# **ACLARACIONES**

## **ESTUDIO DE IMPACTO AMBIENTAL CATEGORÍA II**

**“PLANTA SOLAR FOTOVOLTAICA HELIOS  
APOLO SOLAR”**

Respuesta a nota DEIA-DEEIA – AC- 0069-2005-2022, del 20 de mayo de 2022, con relación primera aclaratoria al Estudio de Impacto Ambiental (EsIA) Categoría II, titulado “**PLANTA SOLAR FOTOVOLTAICA HELIOS APOLO SOLAR**”, cuyo promotor es HELIOS APOLO SOLAR, S. A. ubicado en el corregimiento de Rincón, distrito de Gualaca, provincia de Chiriquí.

**PLANO DE UBICACIÓN DE SITIOS DE BOTADEROS.**

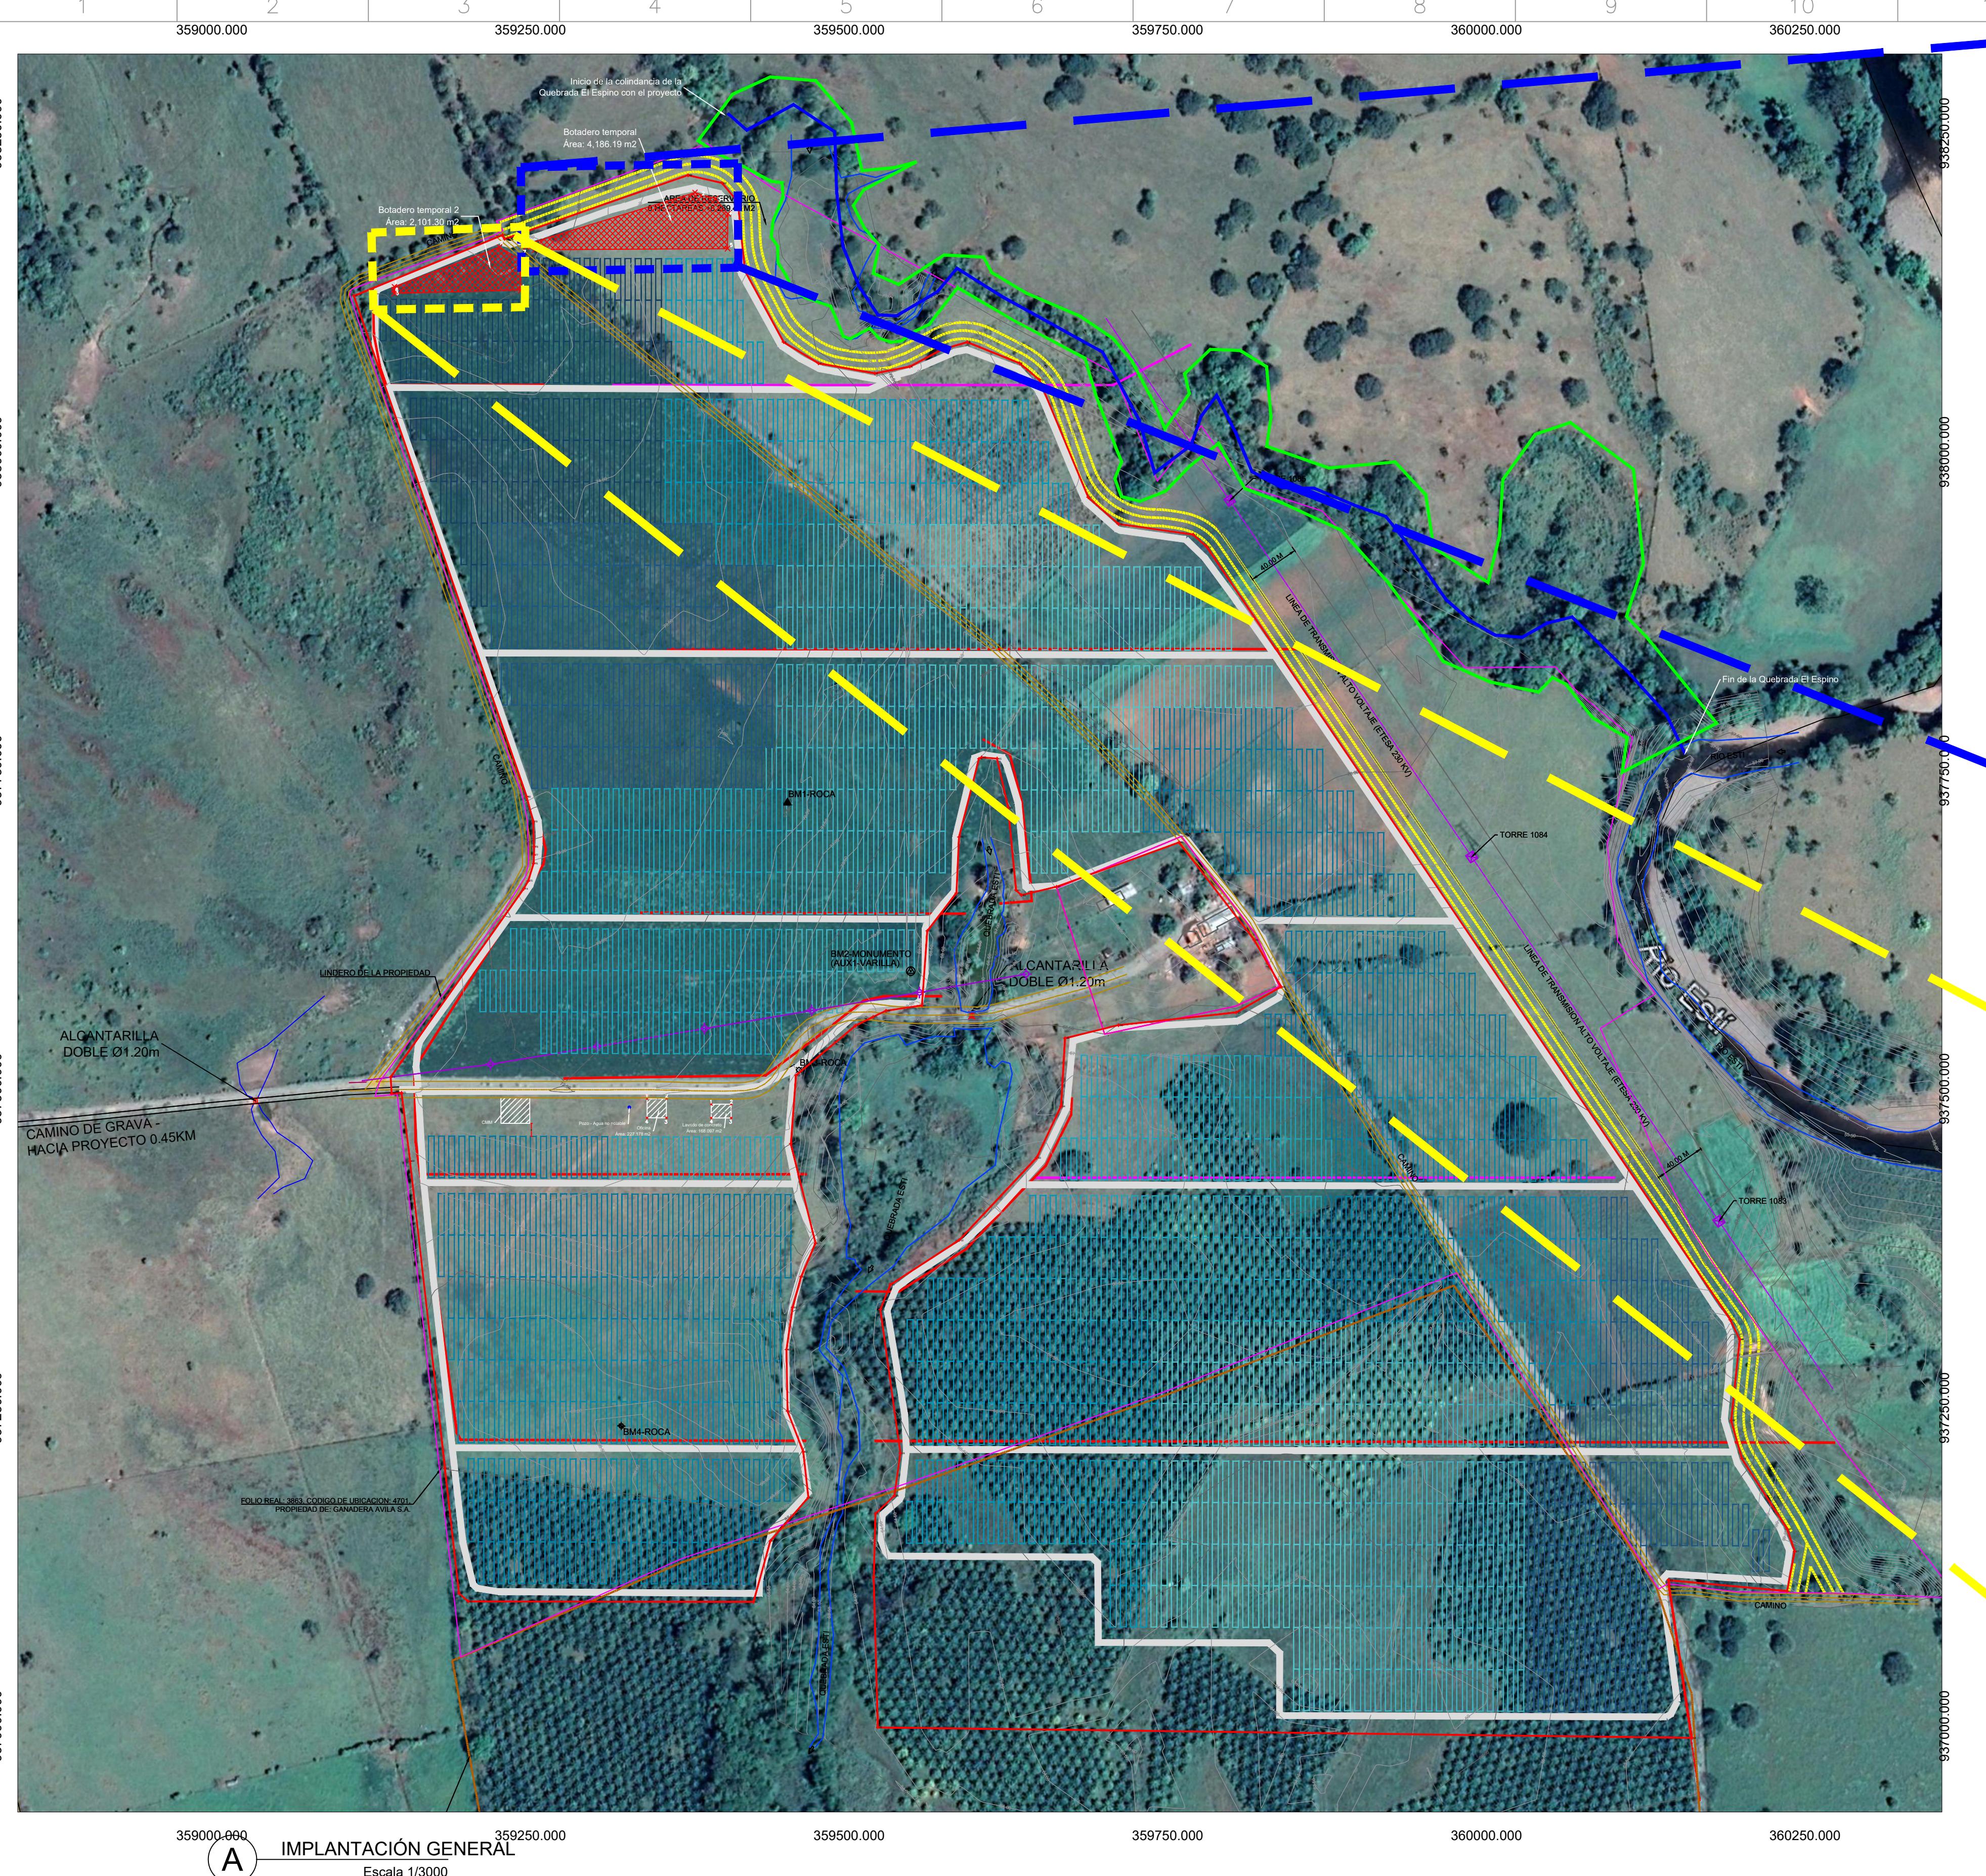
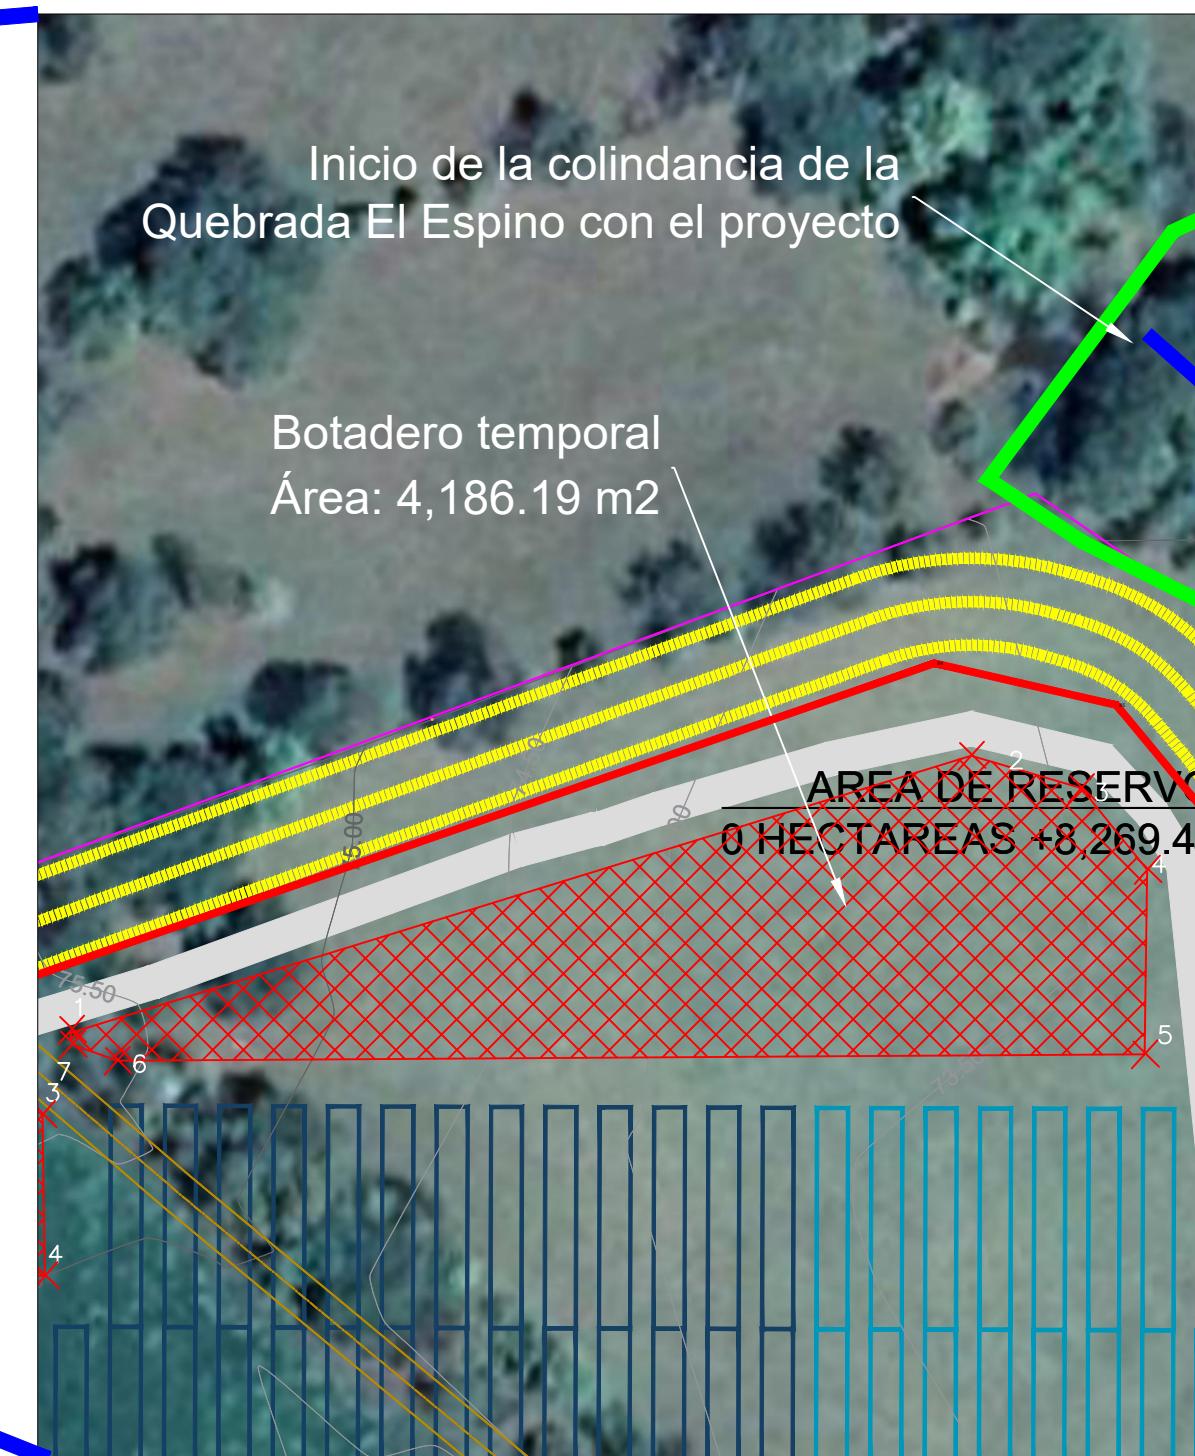
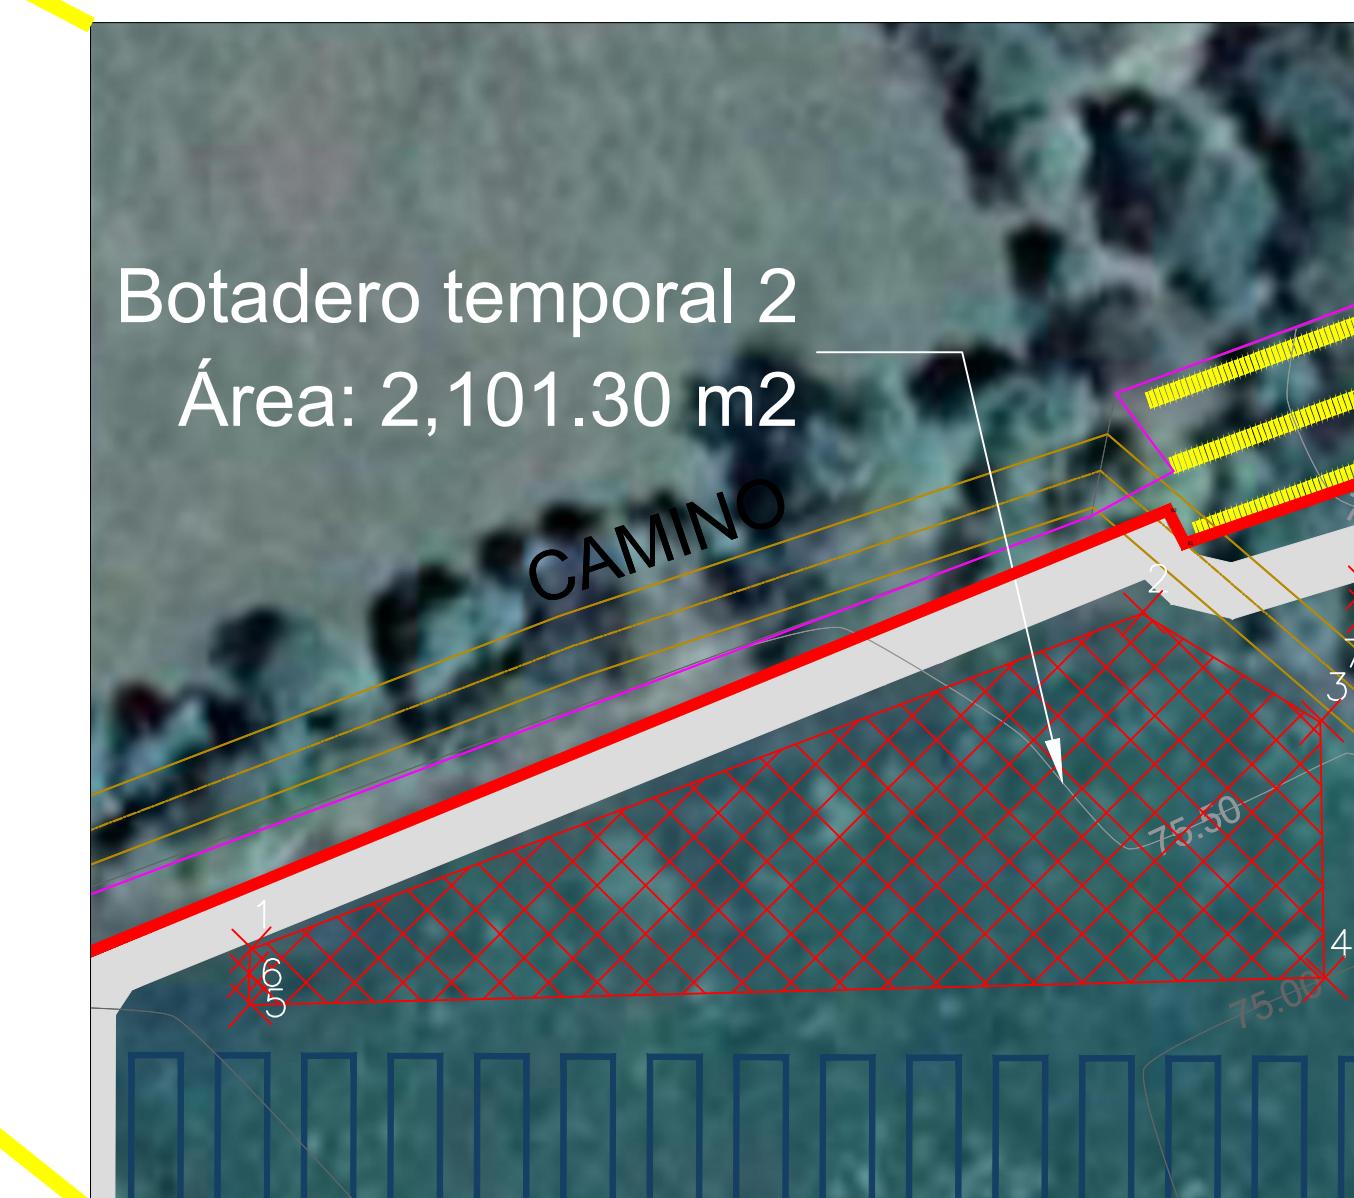
**7. En la página 90 se señala que se ubicará 3 sitios de botadero, para la disposición de material vegetal producto de la tala necesaria para el desarrollo del proyecto, cada uno de con un área de 3998 m2. ver plano de implantación General de proyecto con anexo número 12 de la ubicación de los botaderos”, además en la página 253 punto 10.1 Descripción de los medios de investigación específicos frente a cada impacto ambiental señala “No verter desperdicios desechos orgánicos y domésticos derivados del petróleo, tierra, residuos de la tala, residuos de concreto o curso de agua canales de desagüe y en las zonas de agua estancada. no depositar residuos del desmonte en sitio donde obstruyen drenajes naturales o canales de desagüe. utilizar el sitio de botadero ya que destinado a las 3 áreas del proyecto”. sin embargo mediante informe técnico N° DSA/CS-0003-2022 el Departamento Sanamiento Ambiental del Ministerio de Salud, región de Chiriquí, señala: el botadero I: estará ubicado muy próximo en Ojo de Agua viva dónde nace una vena de agua que descarga a la quebrada existente. botadero II: estará ubicado muy próxima a la quebrada. botadero III. está al final del Camino real donde hay juego de relieve y unos metros pasa el río”, Por lo antes señalados se solicita:**

Se realizó modificación en cuanto a la ubicación de los sitios de botaderos. (Ver ubicación de sitios de botaderos en anexo N°8).

En la sección de anexos N°8, se encuentra el plano de botadero del proyecto.
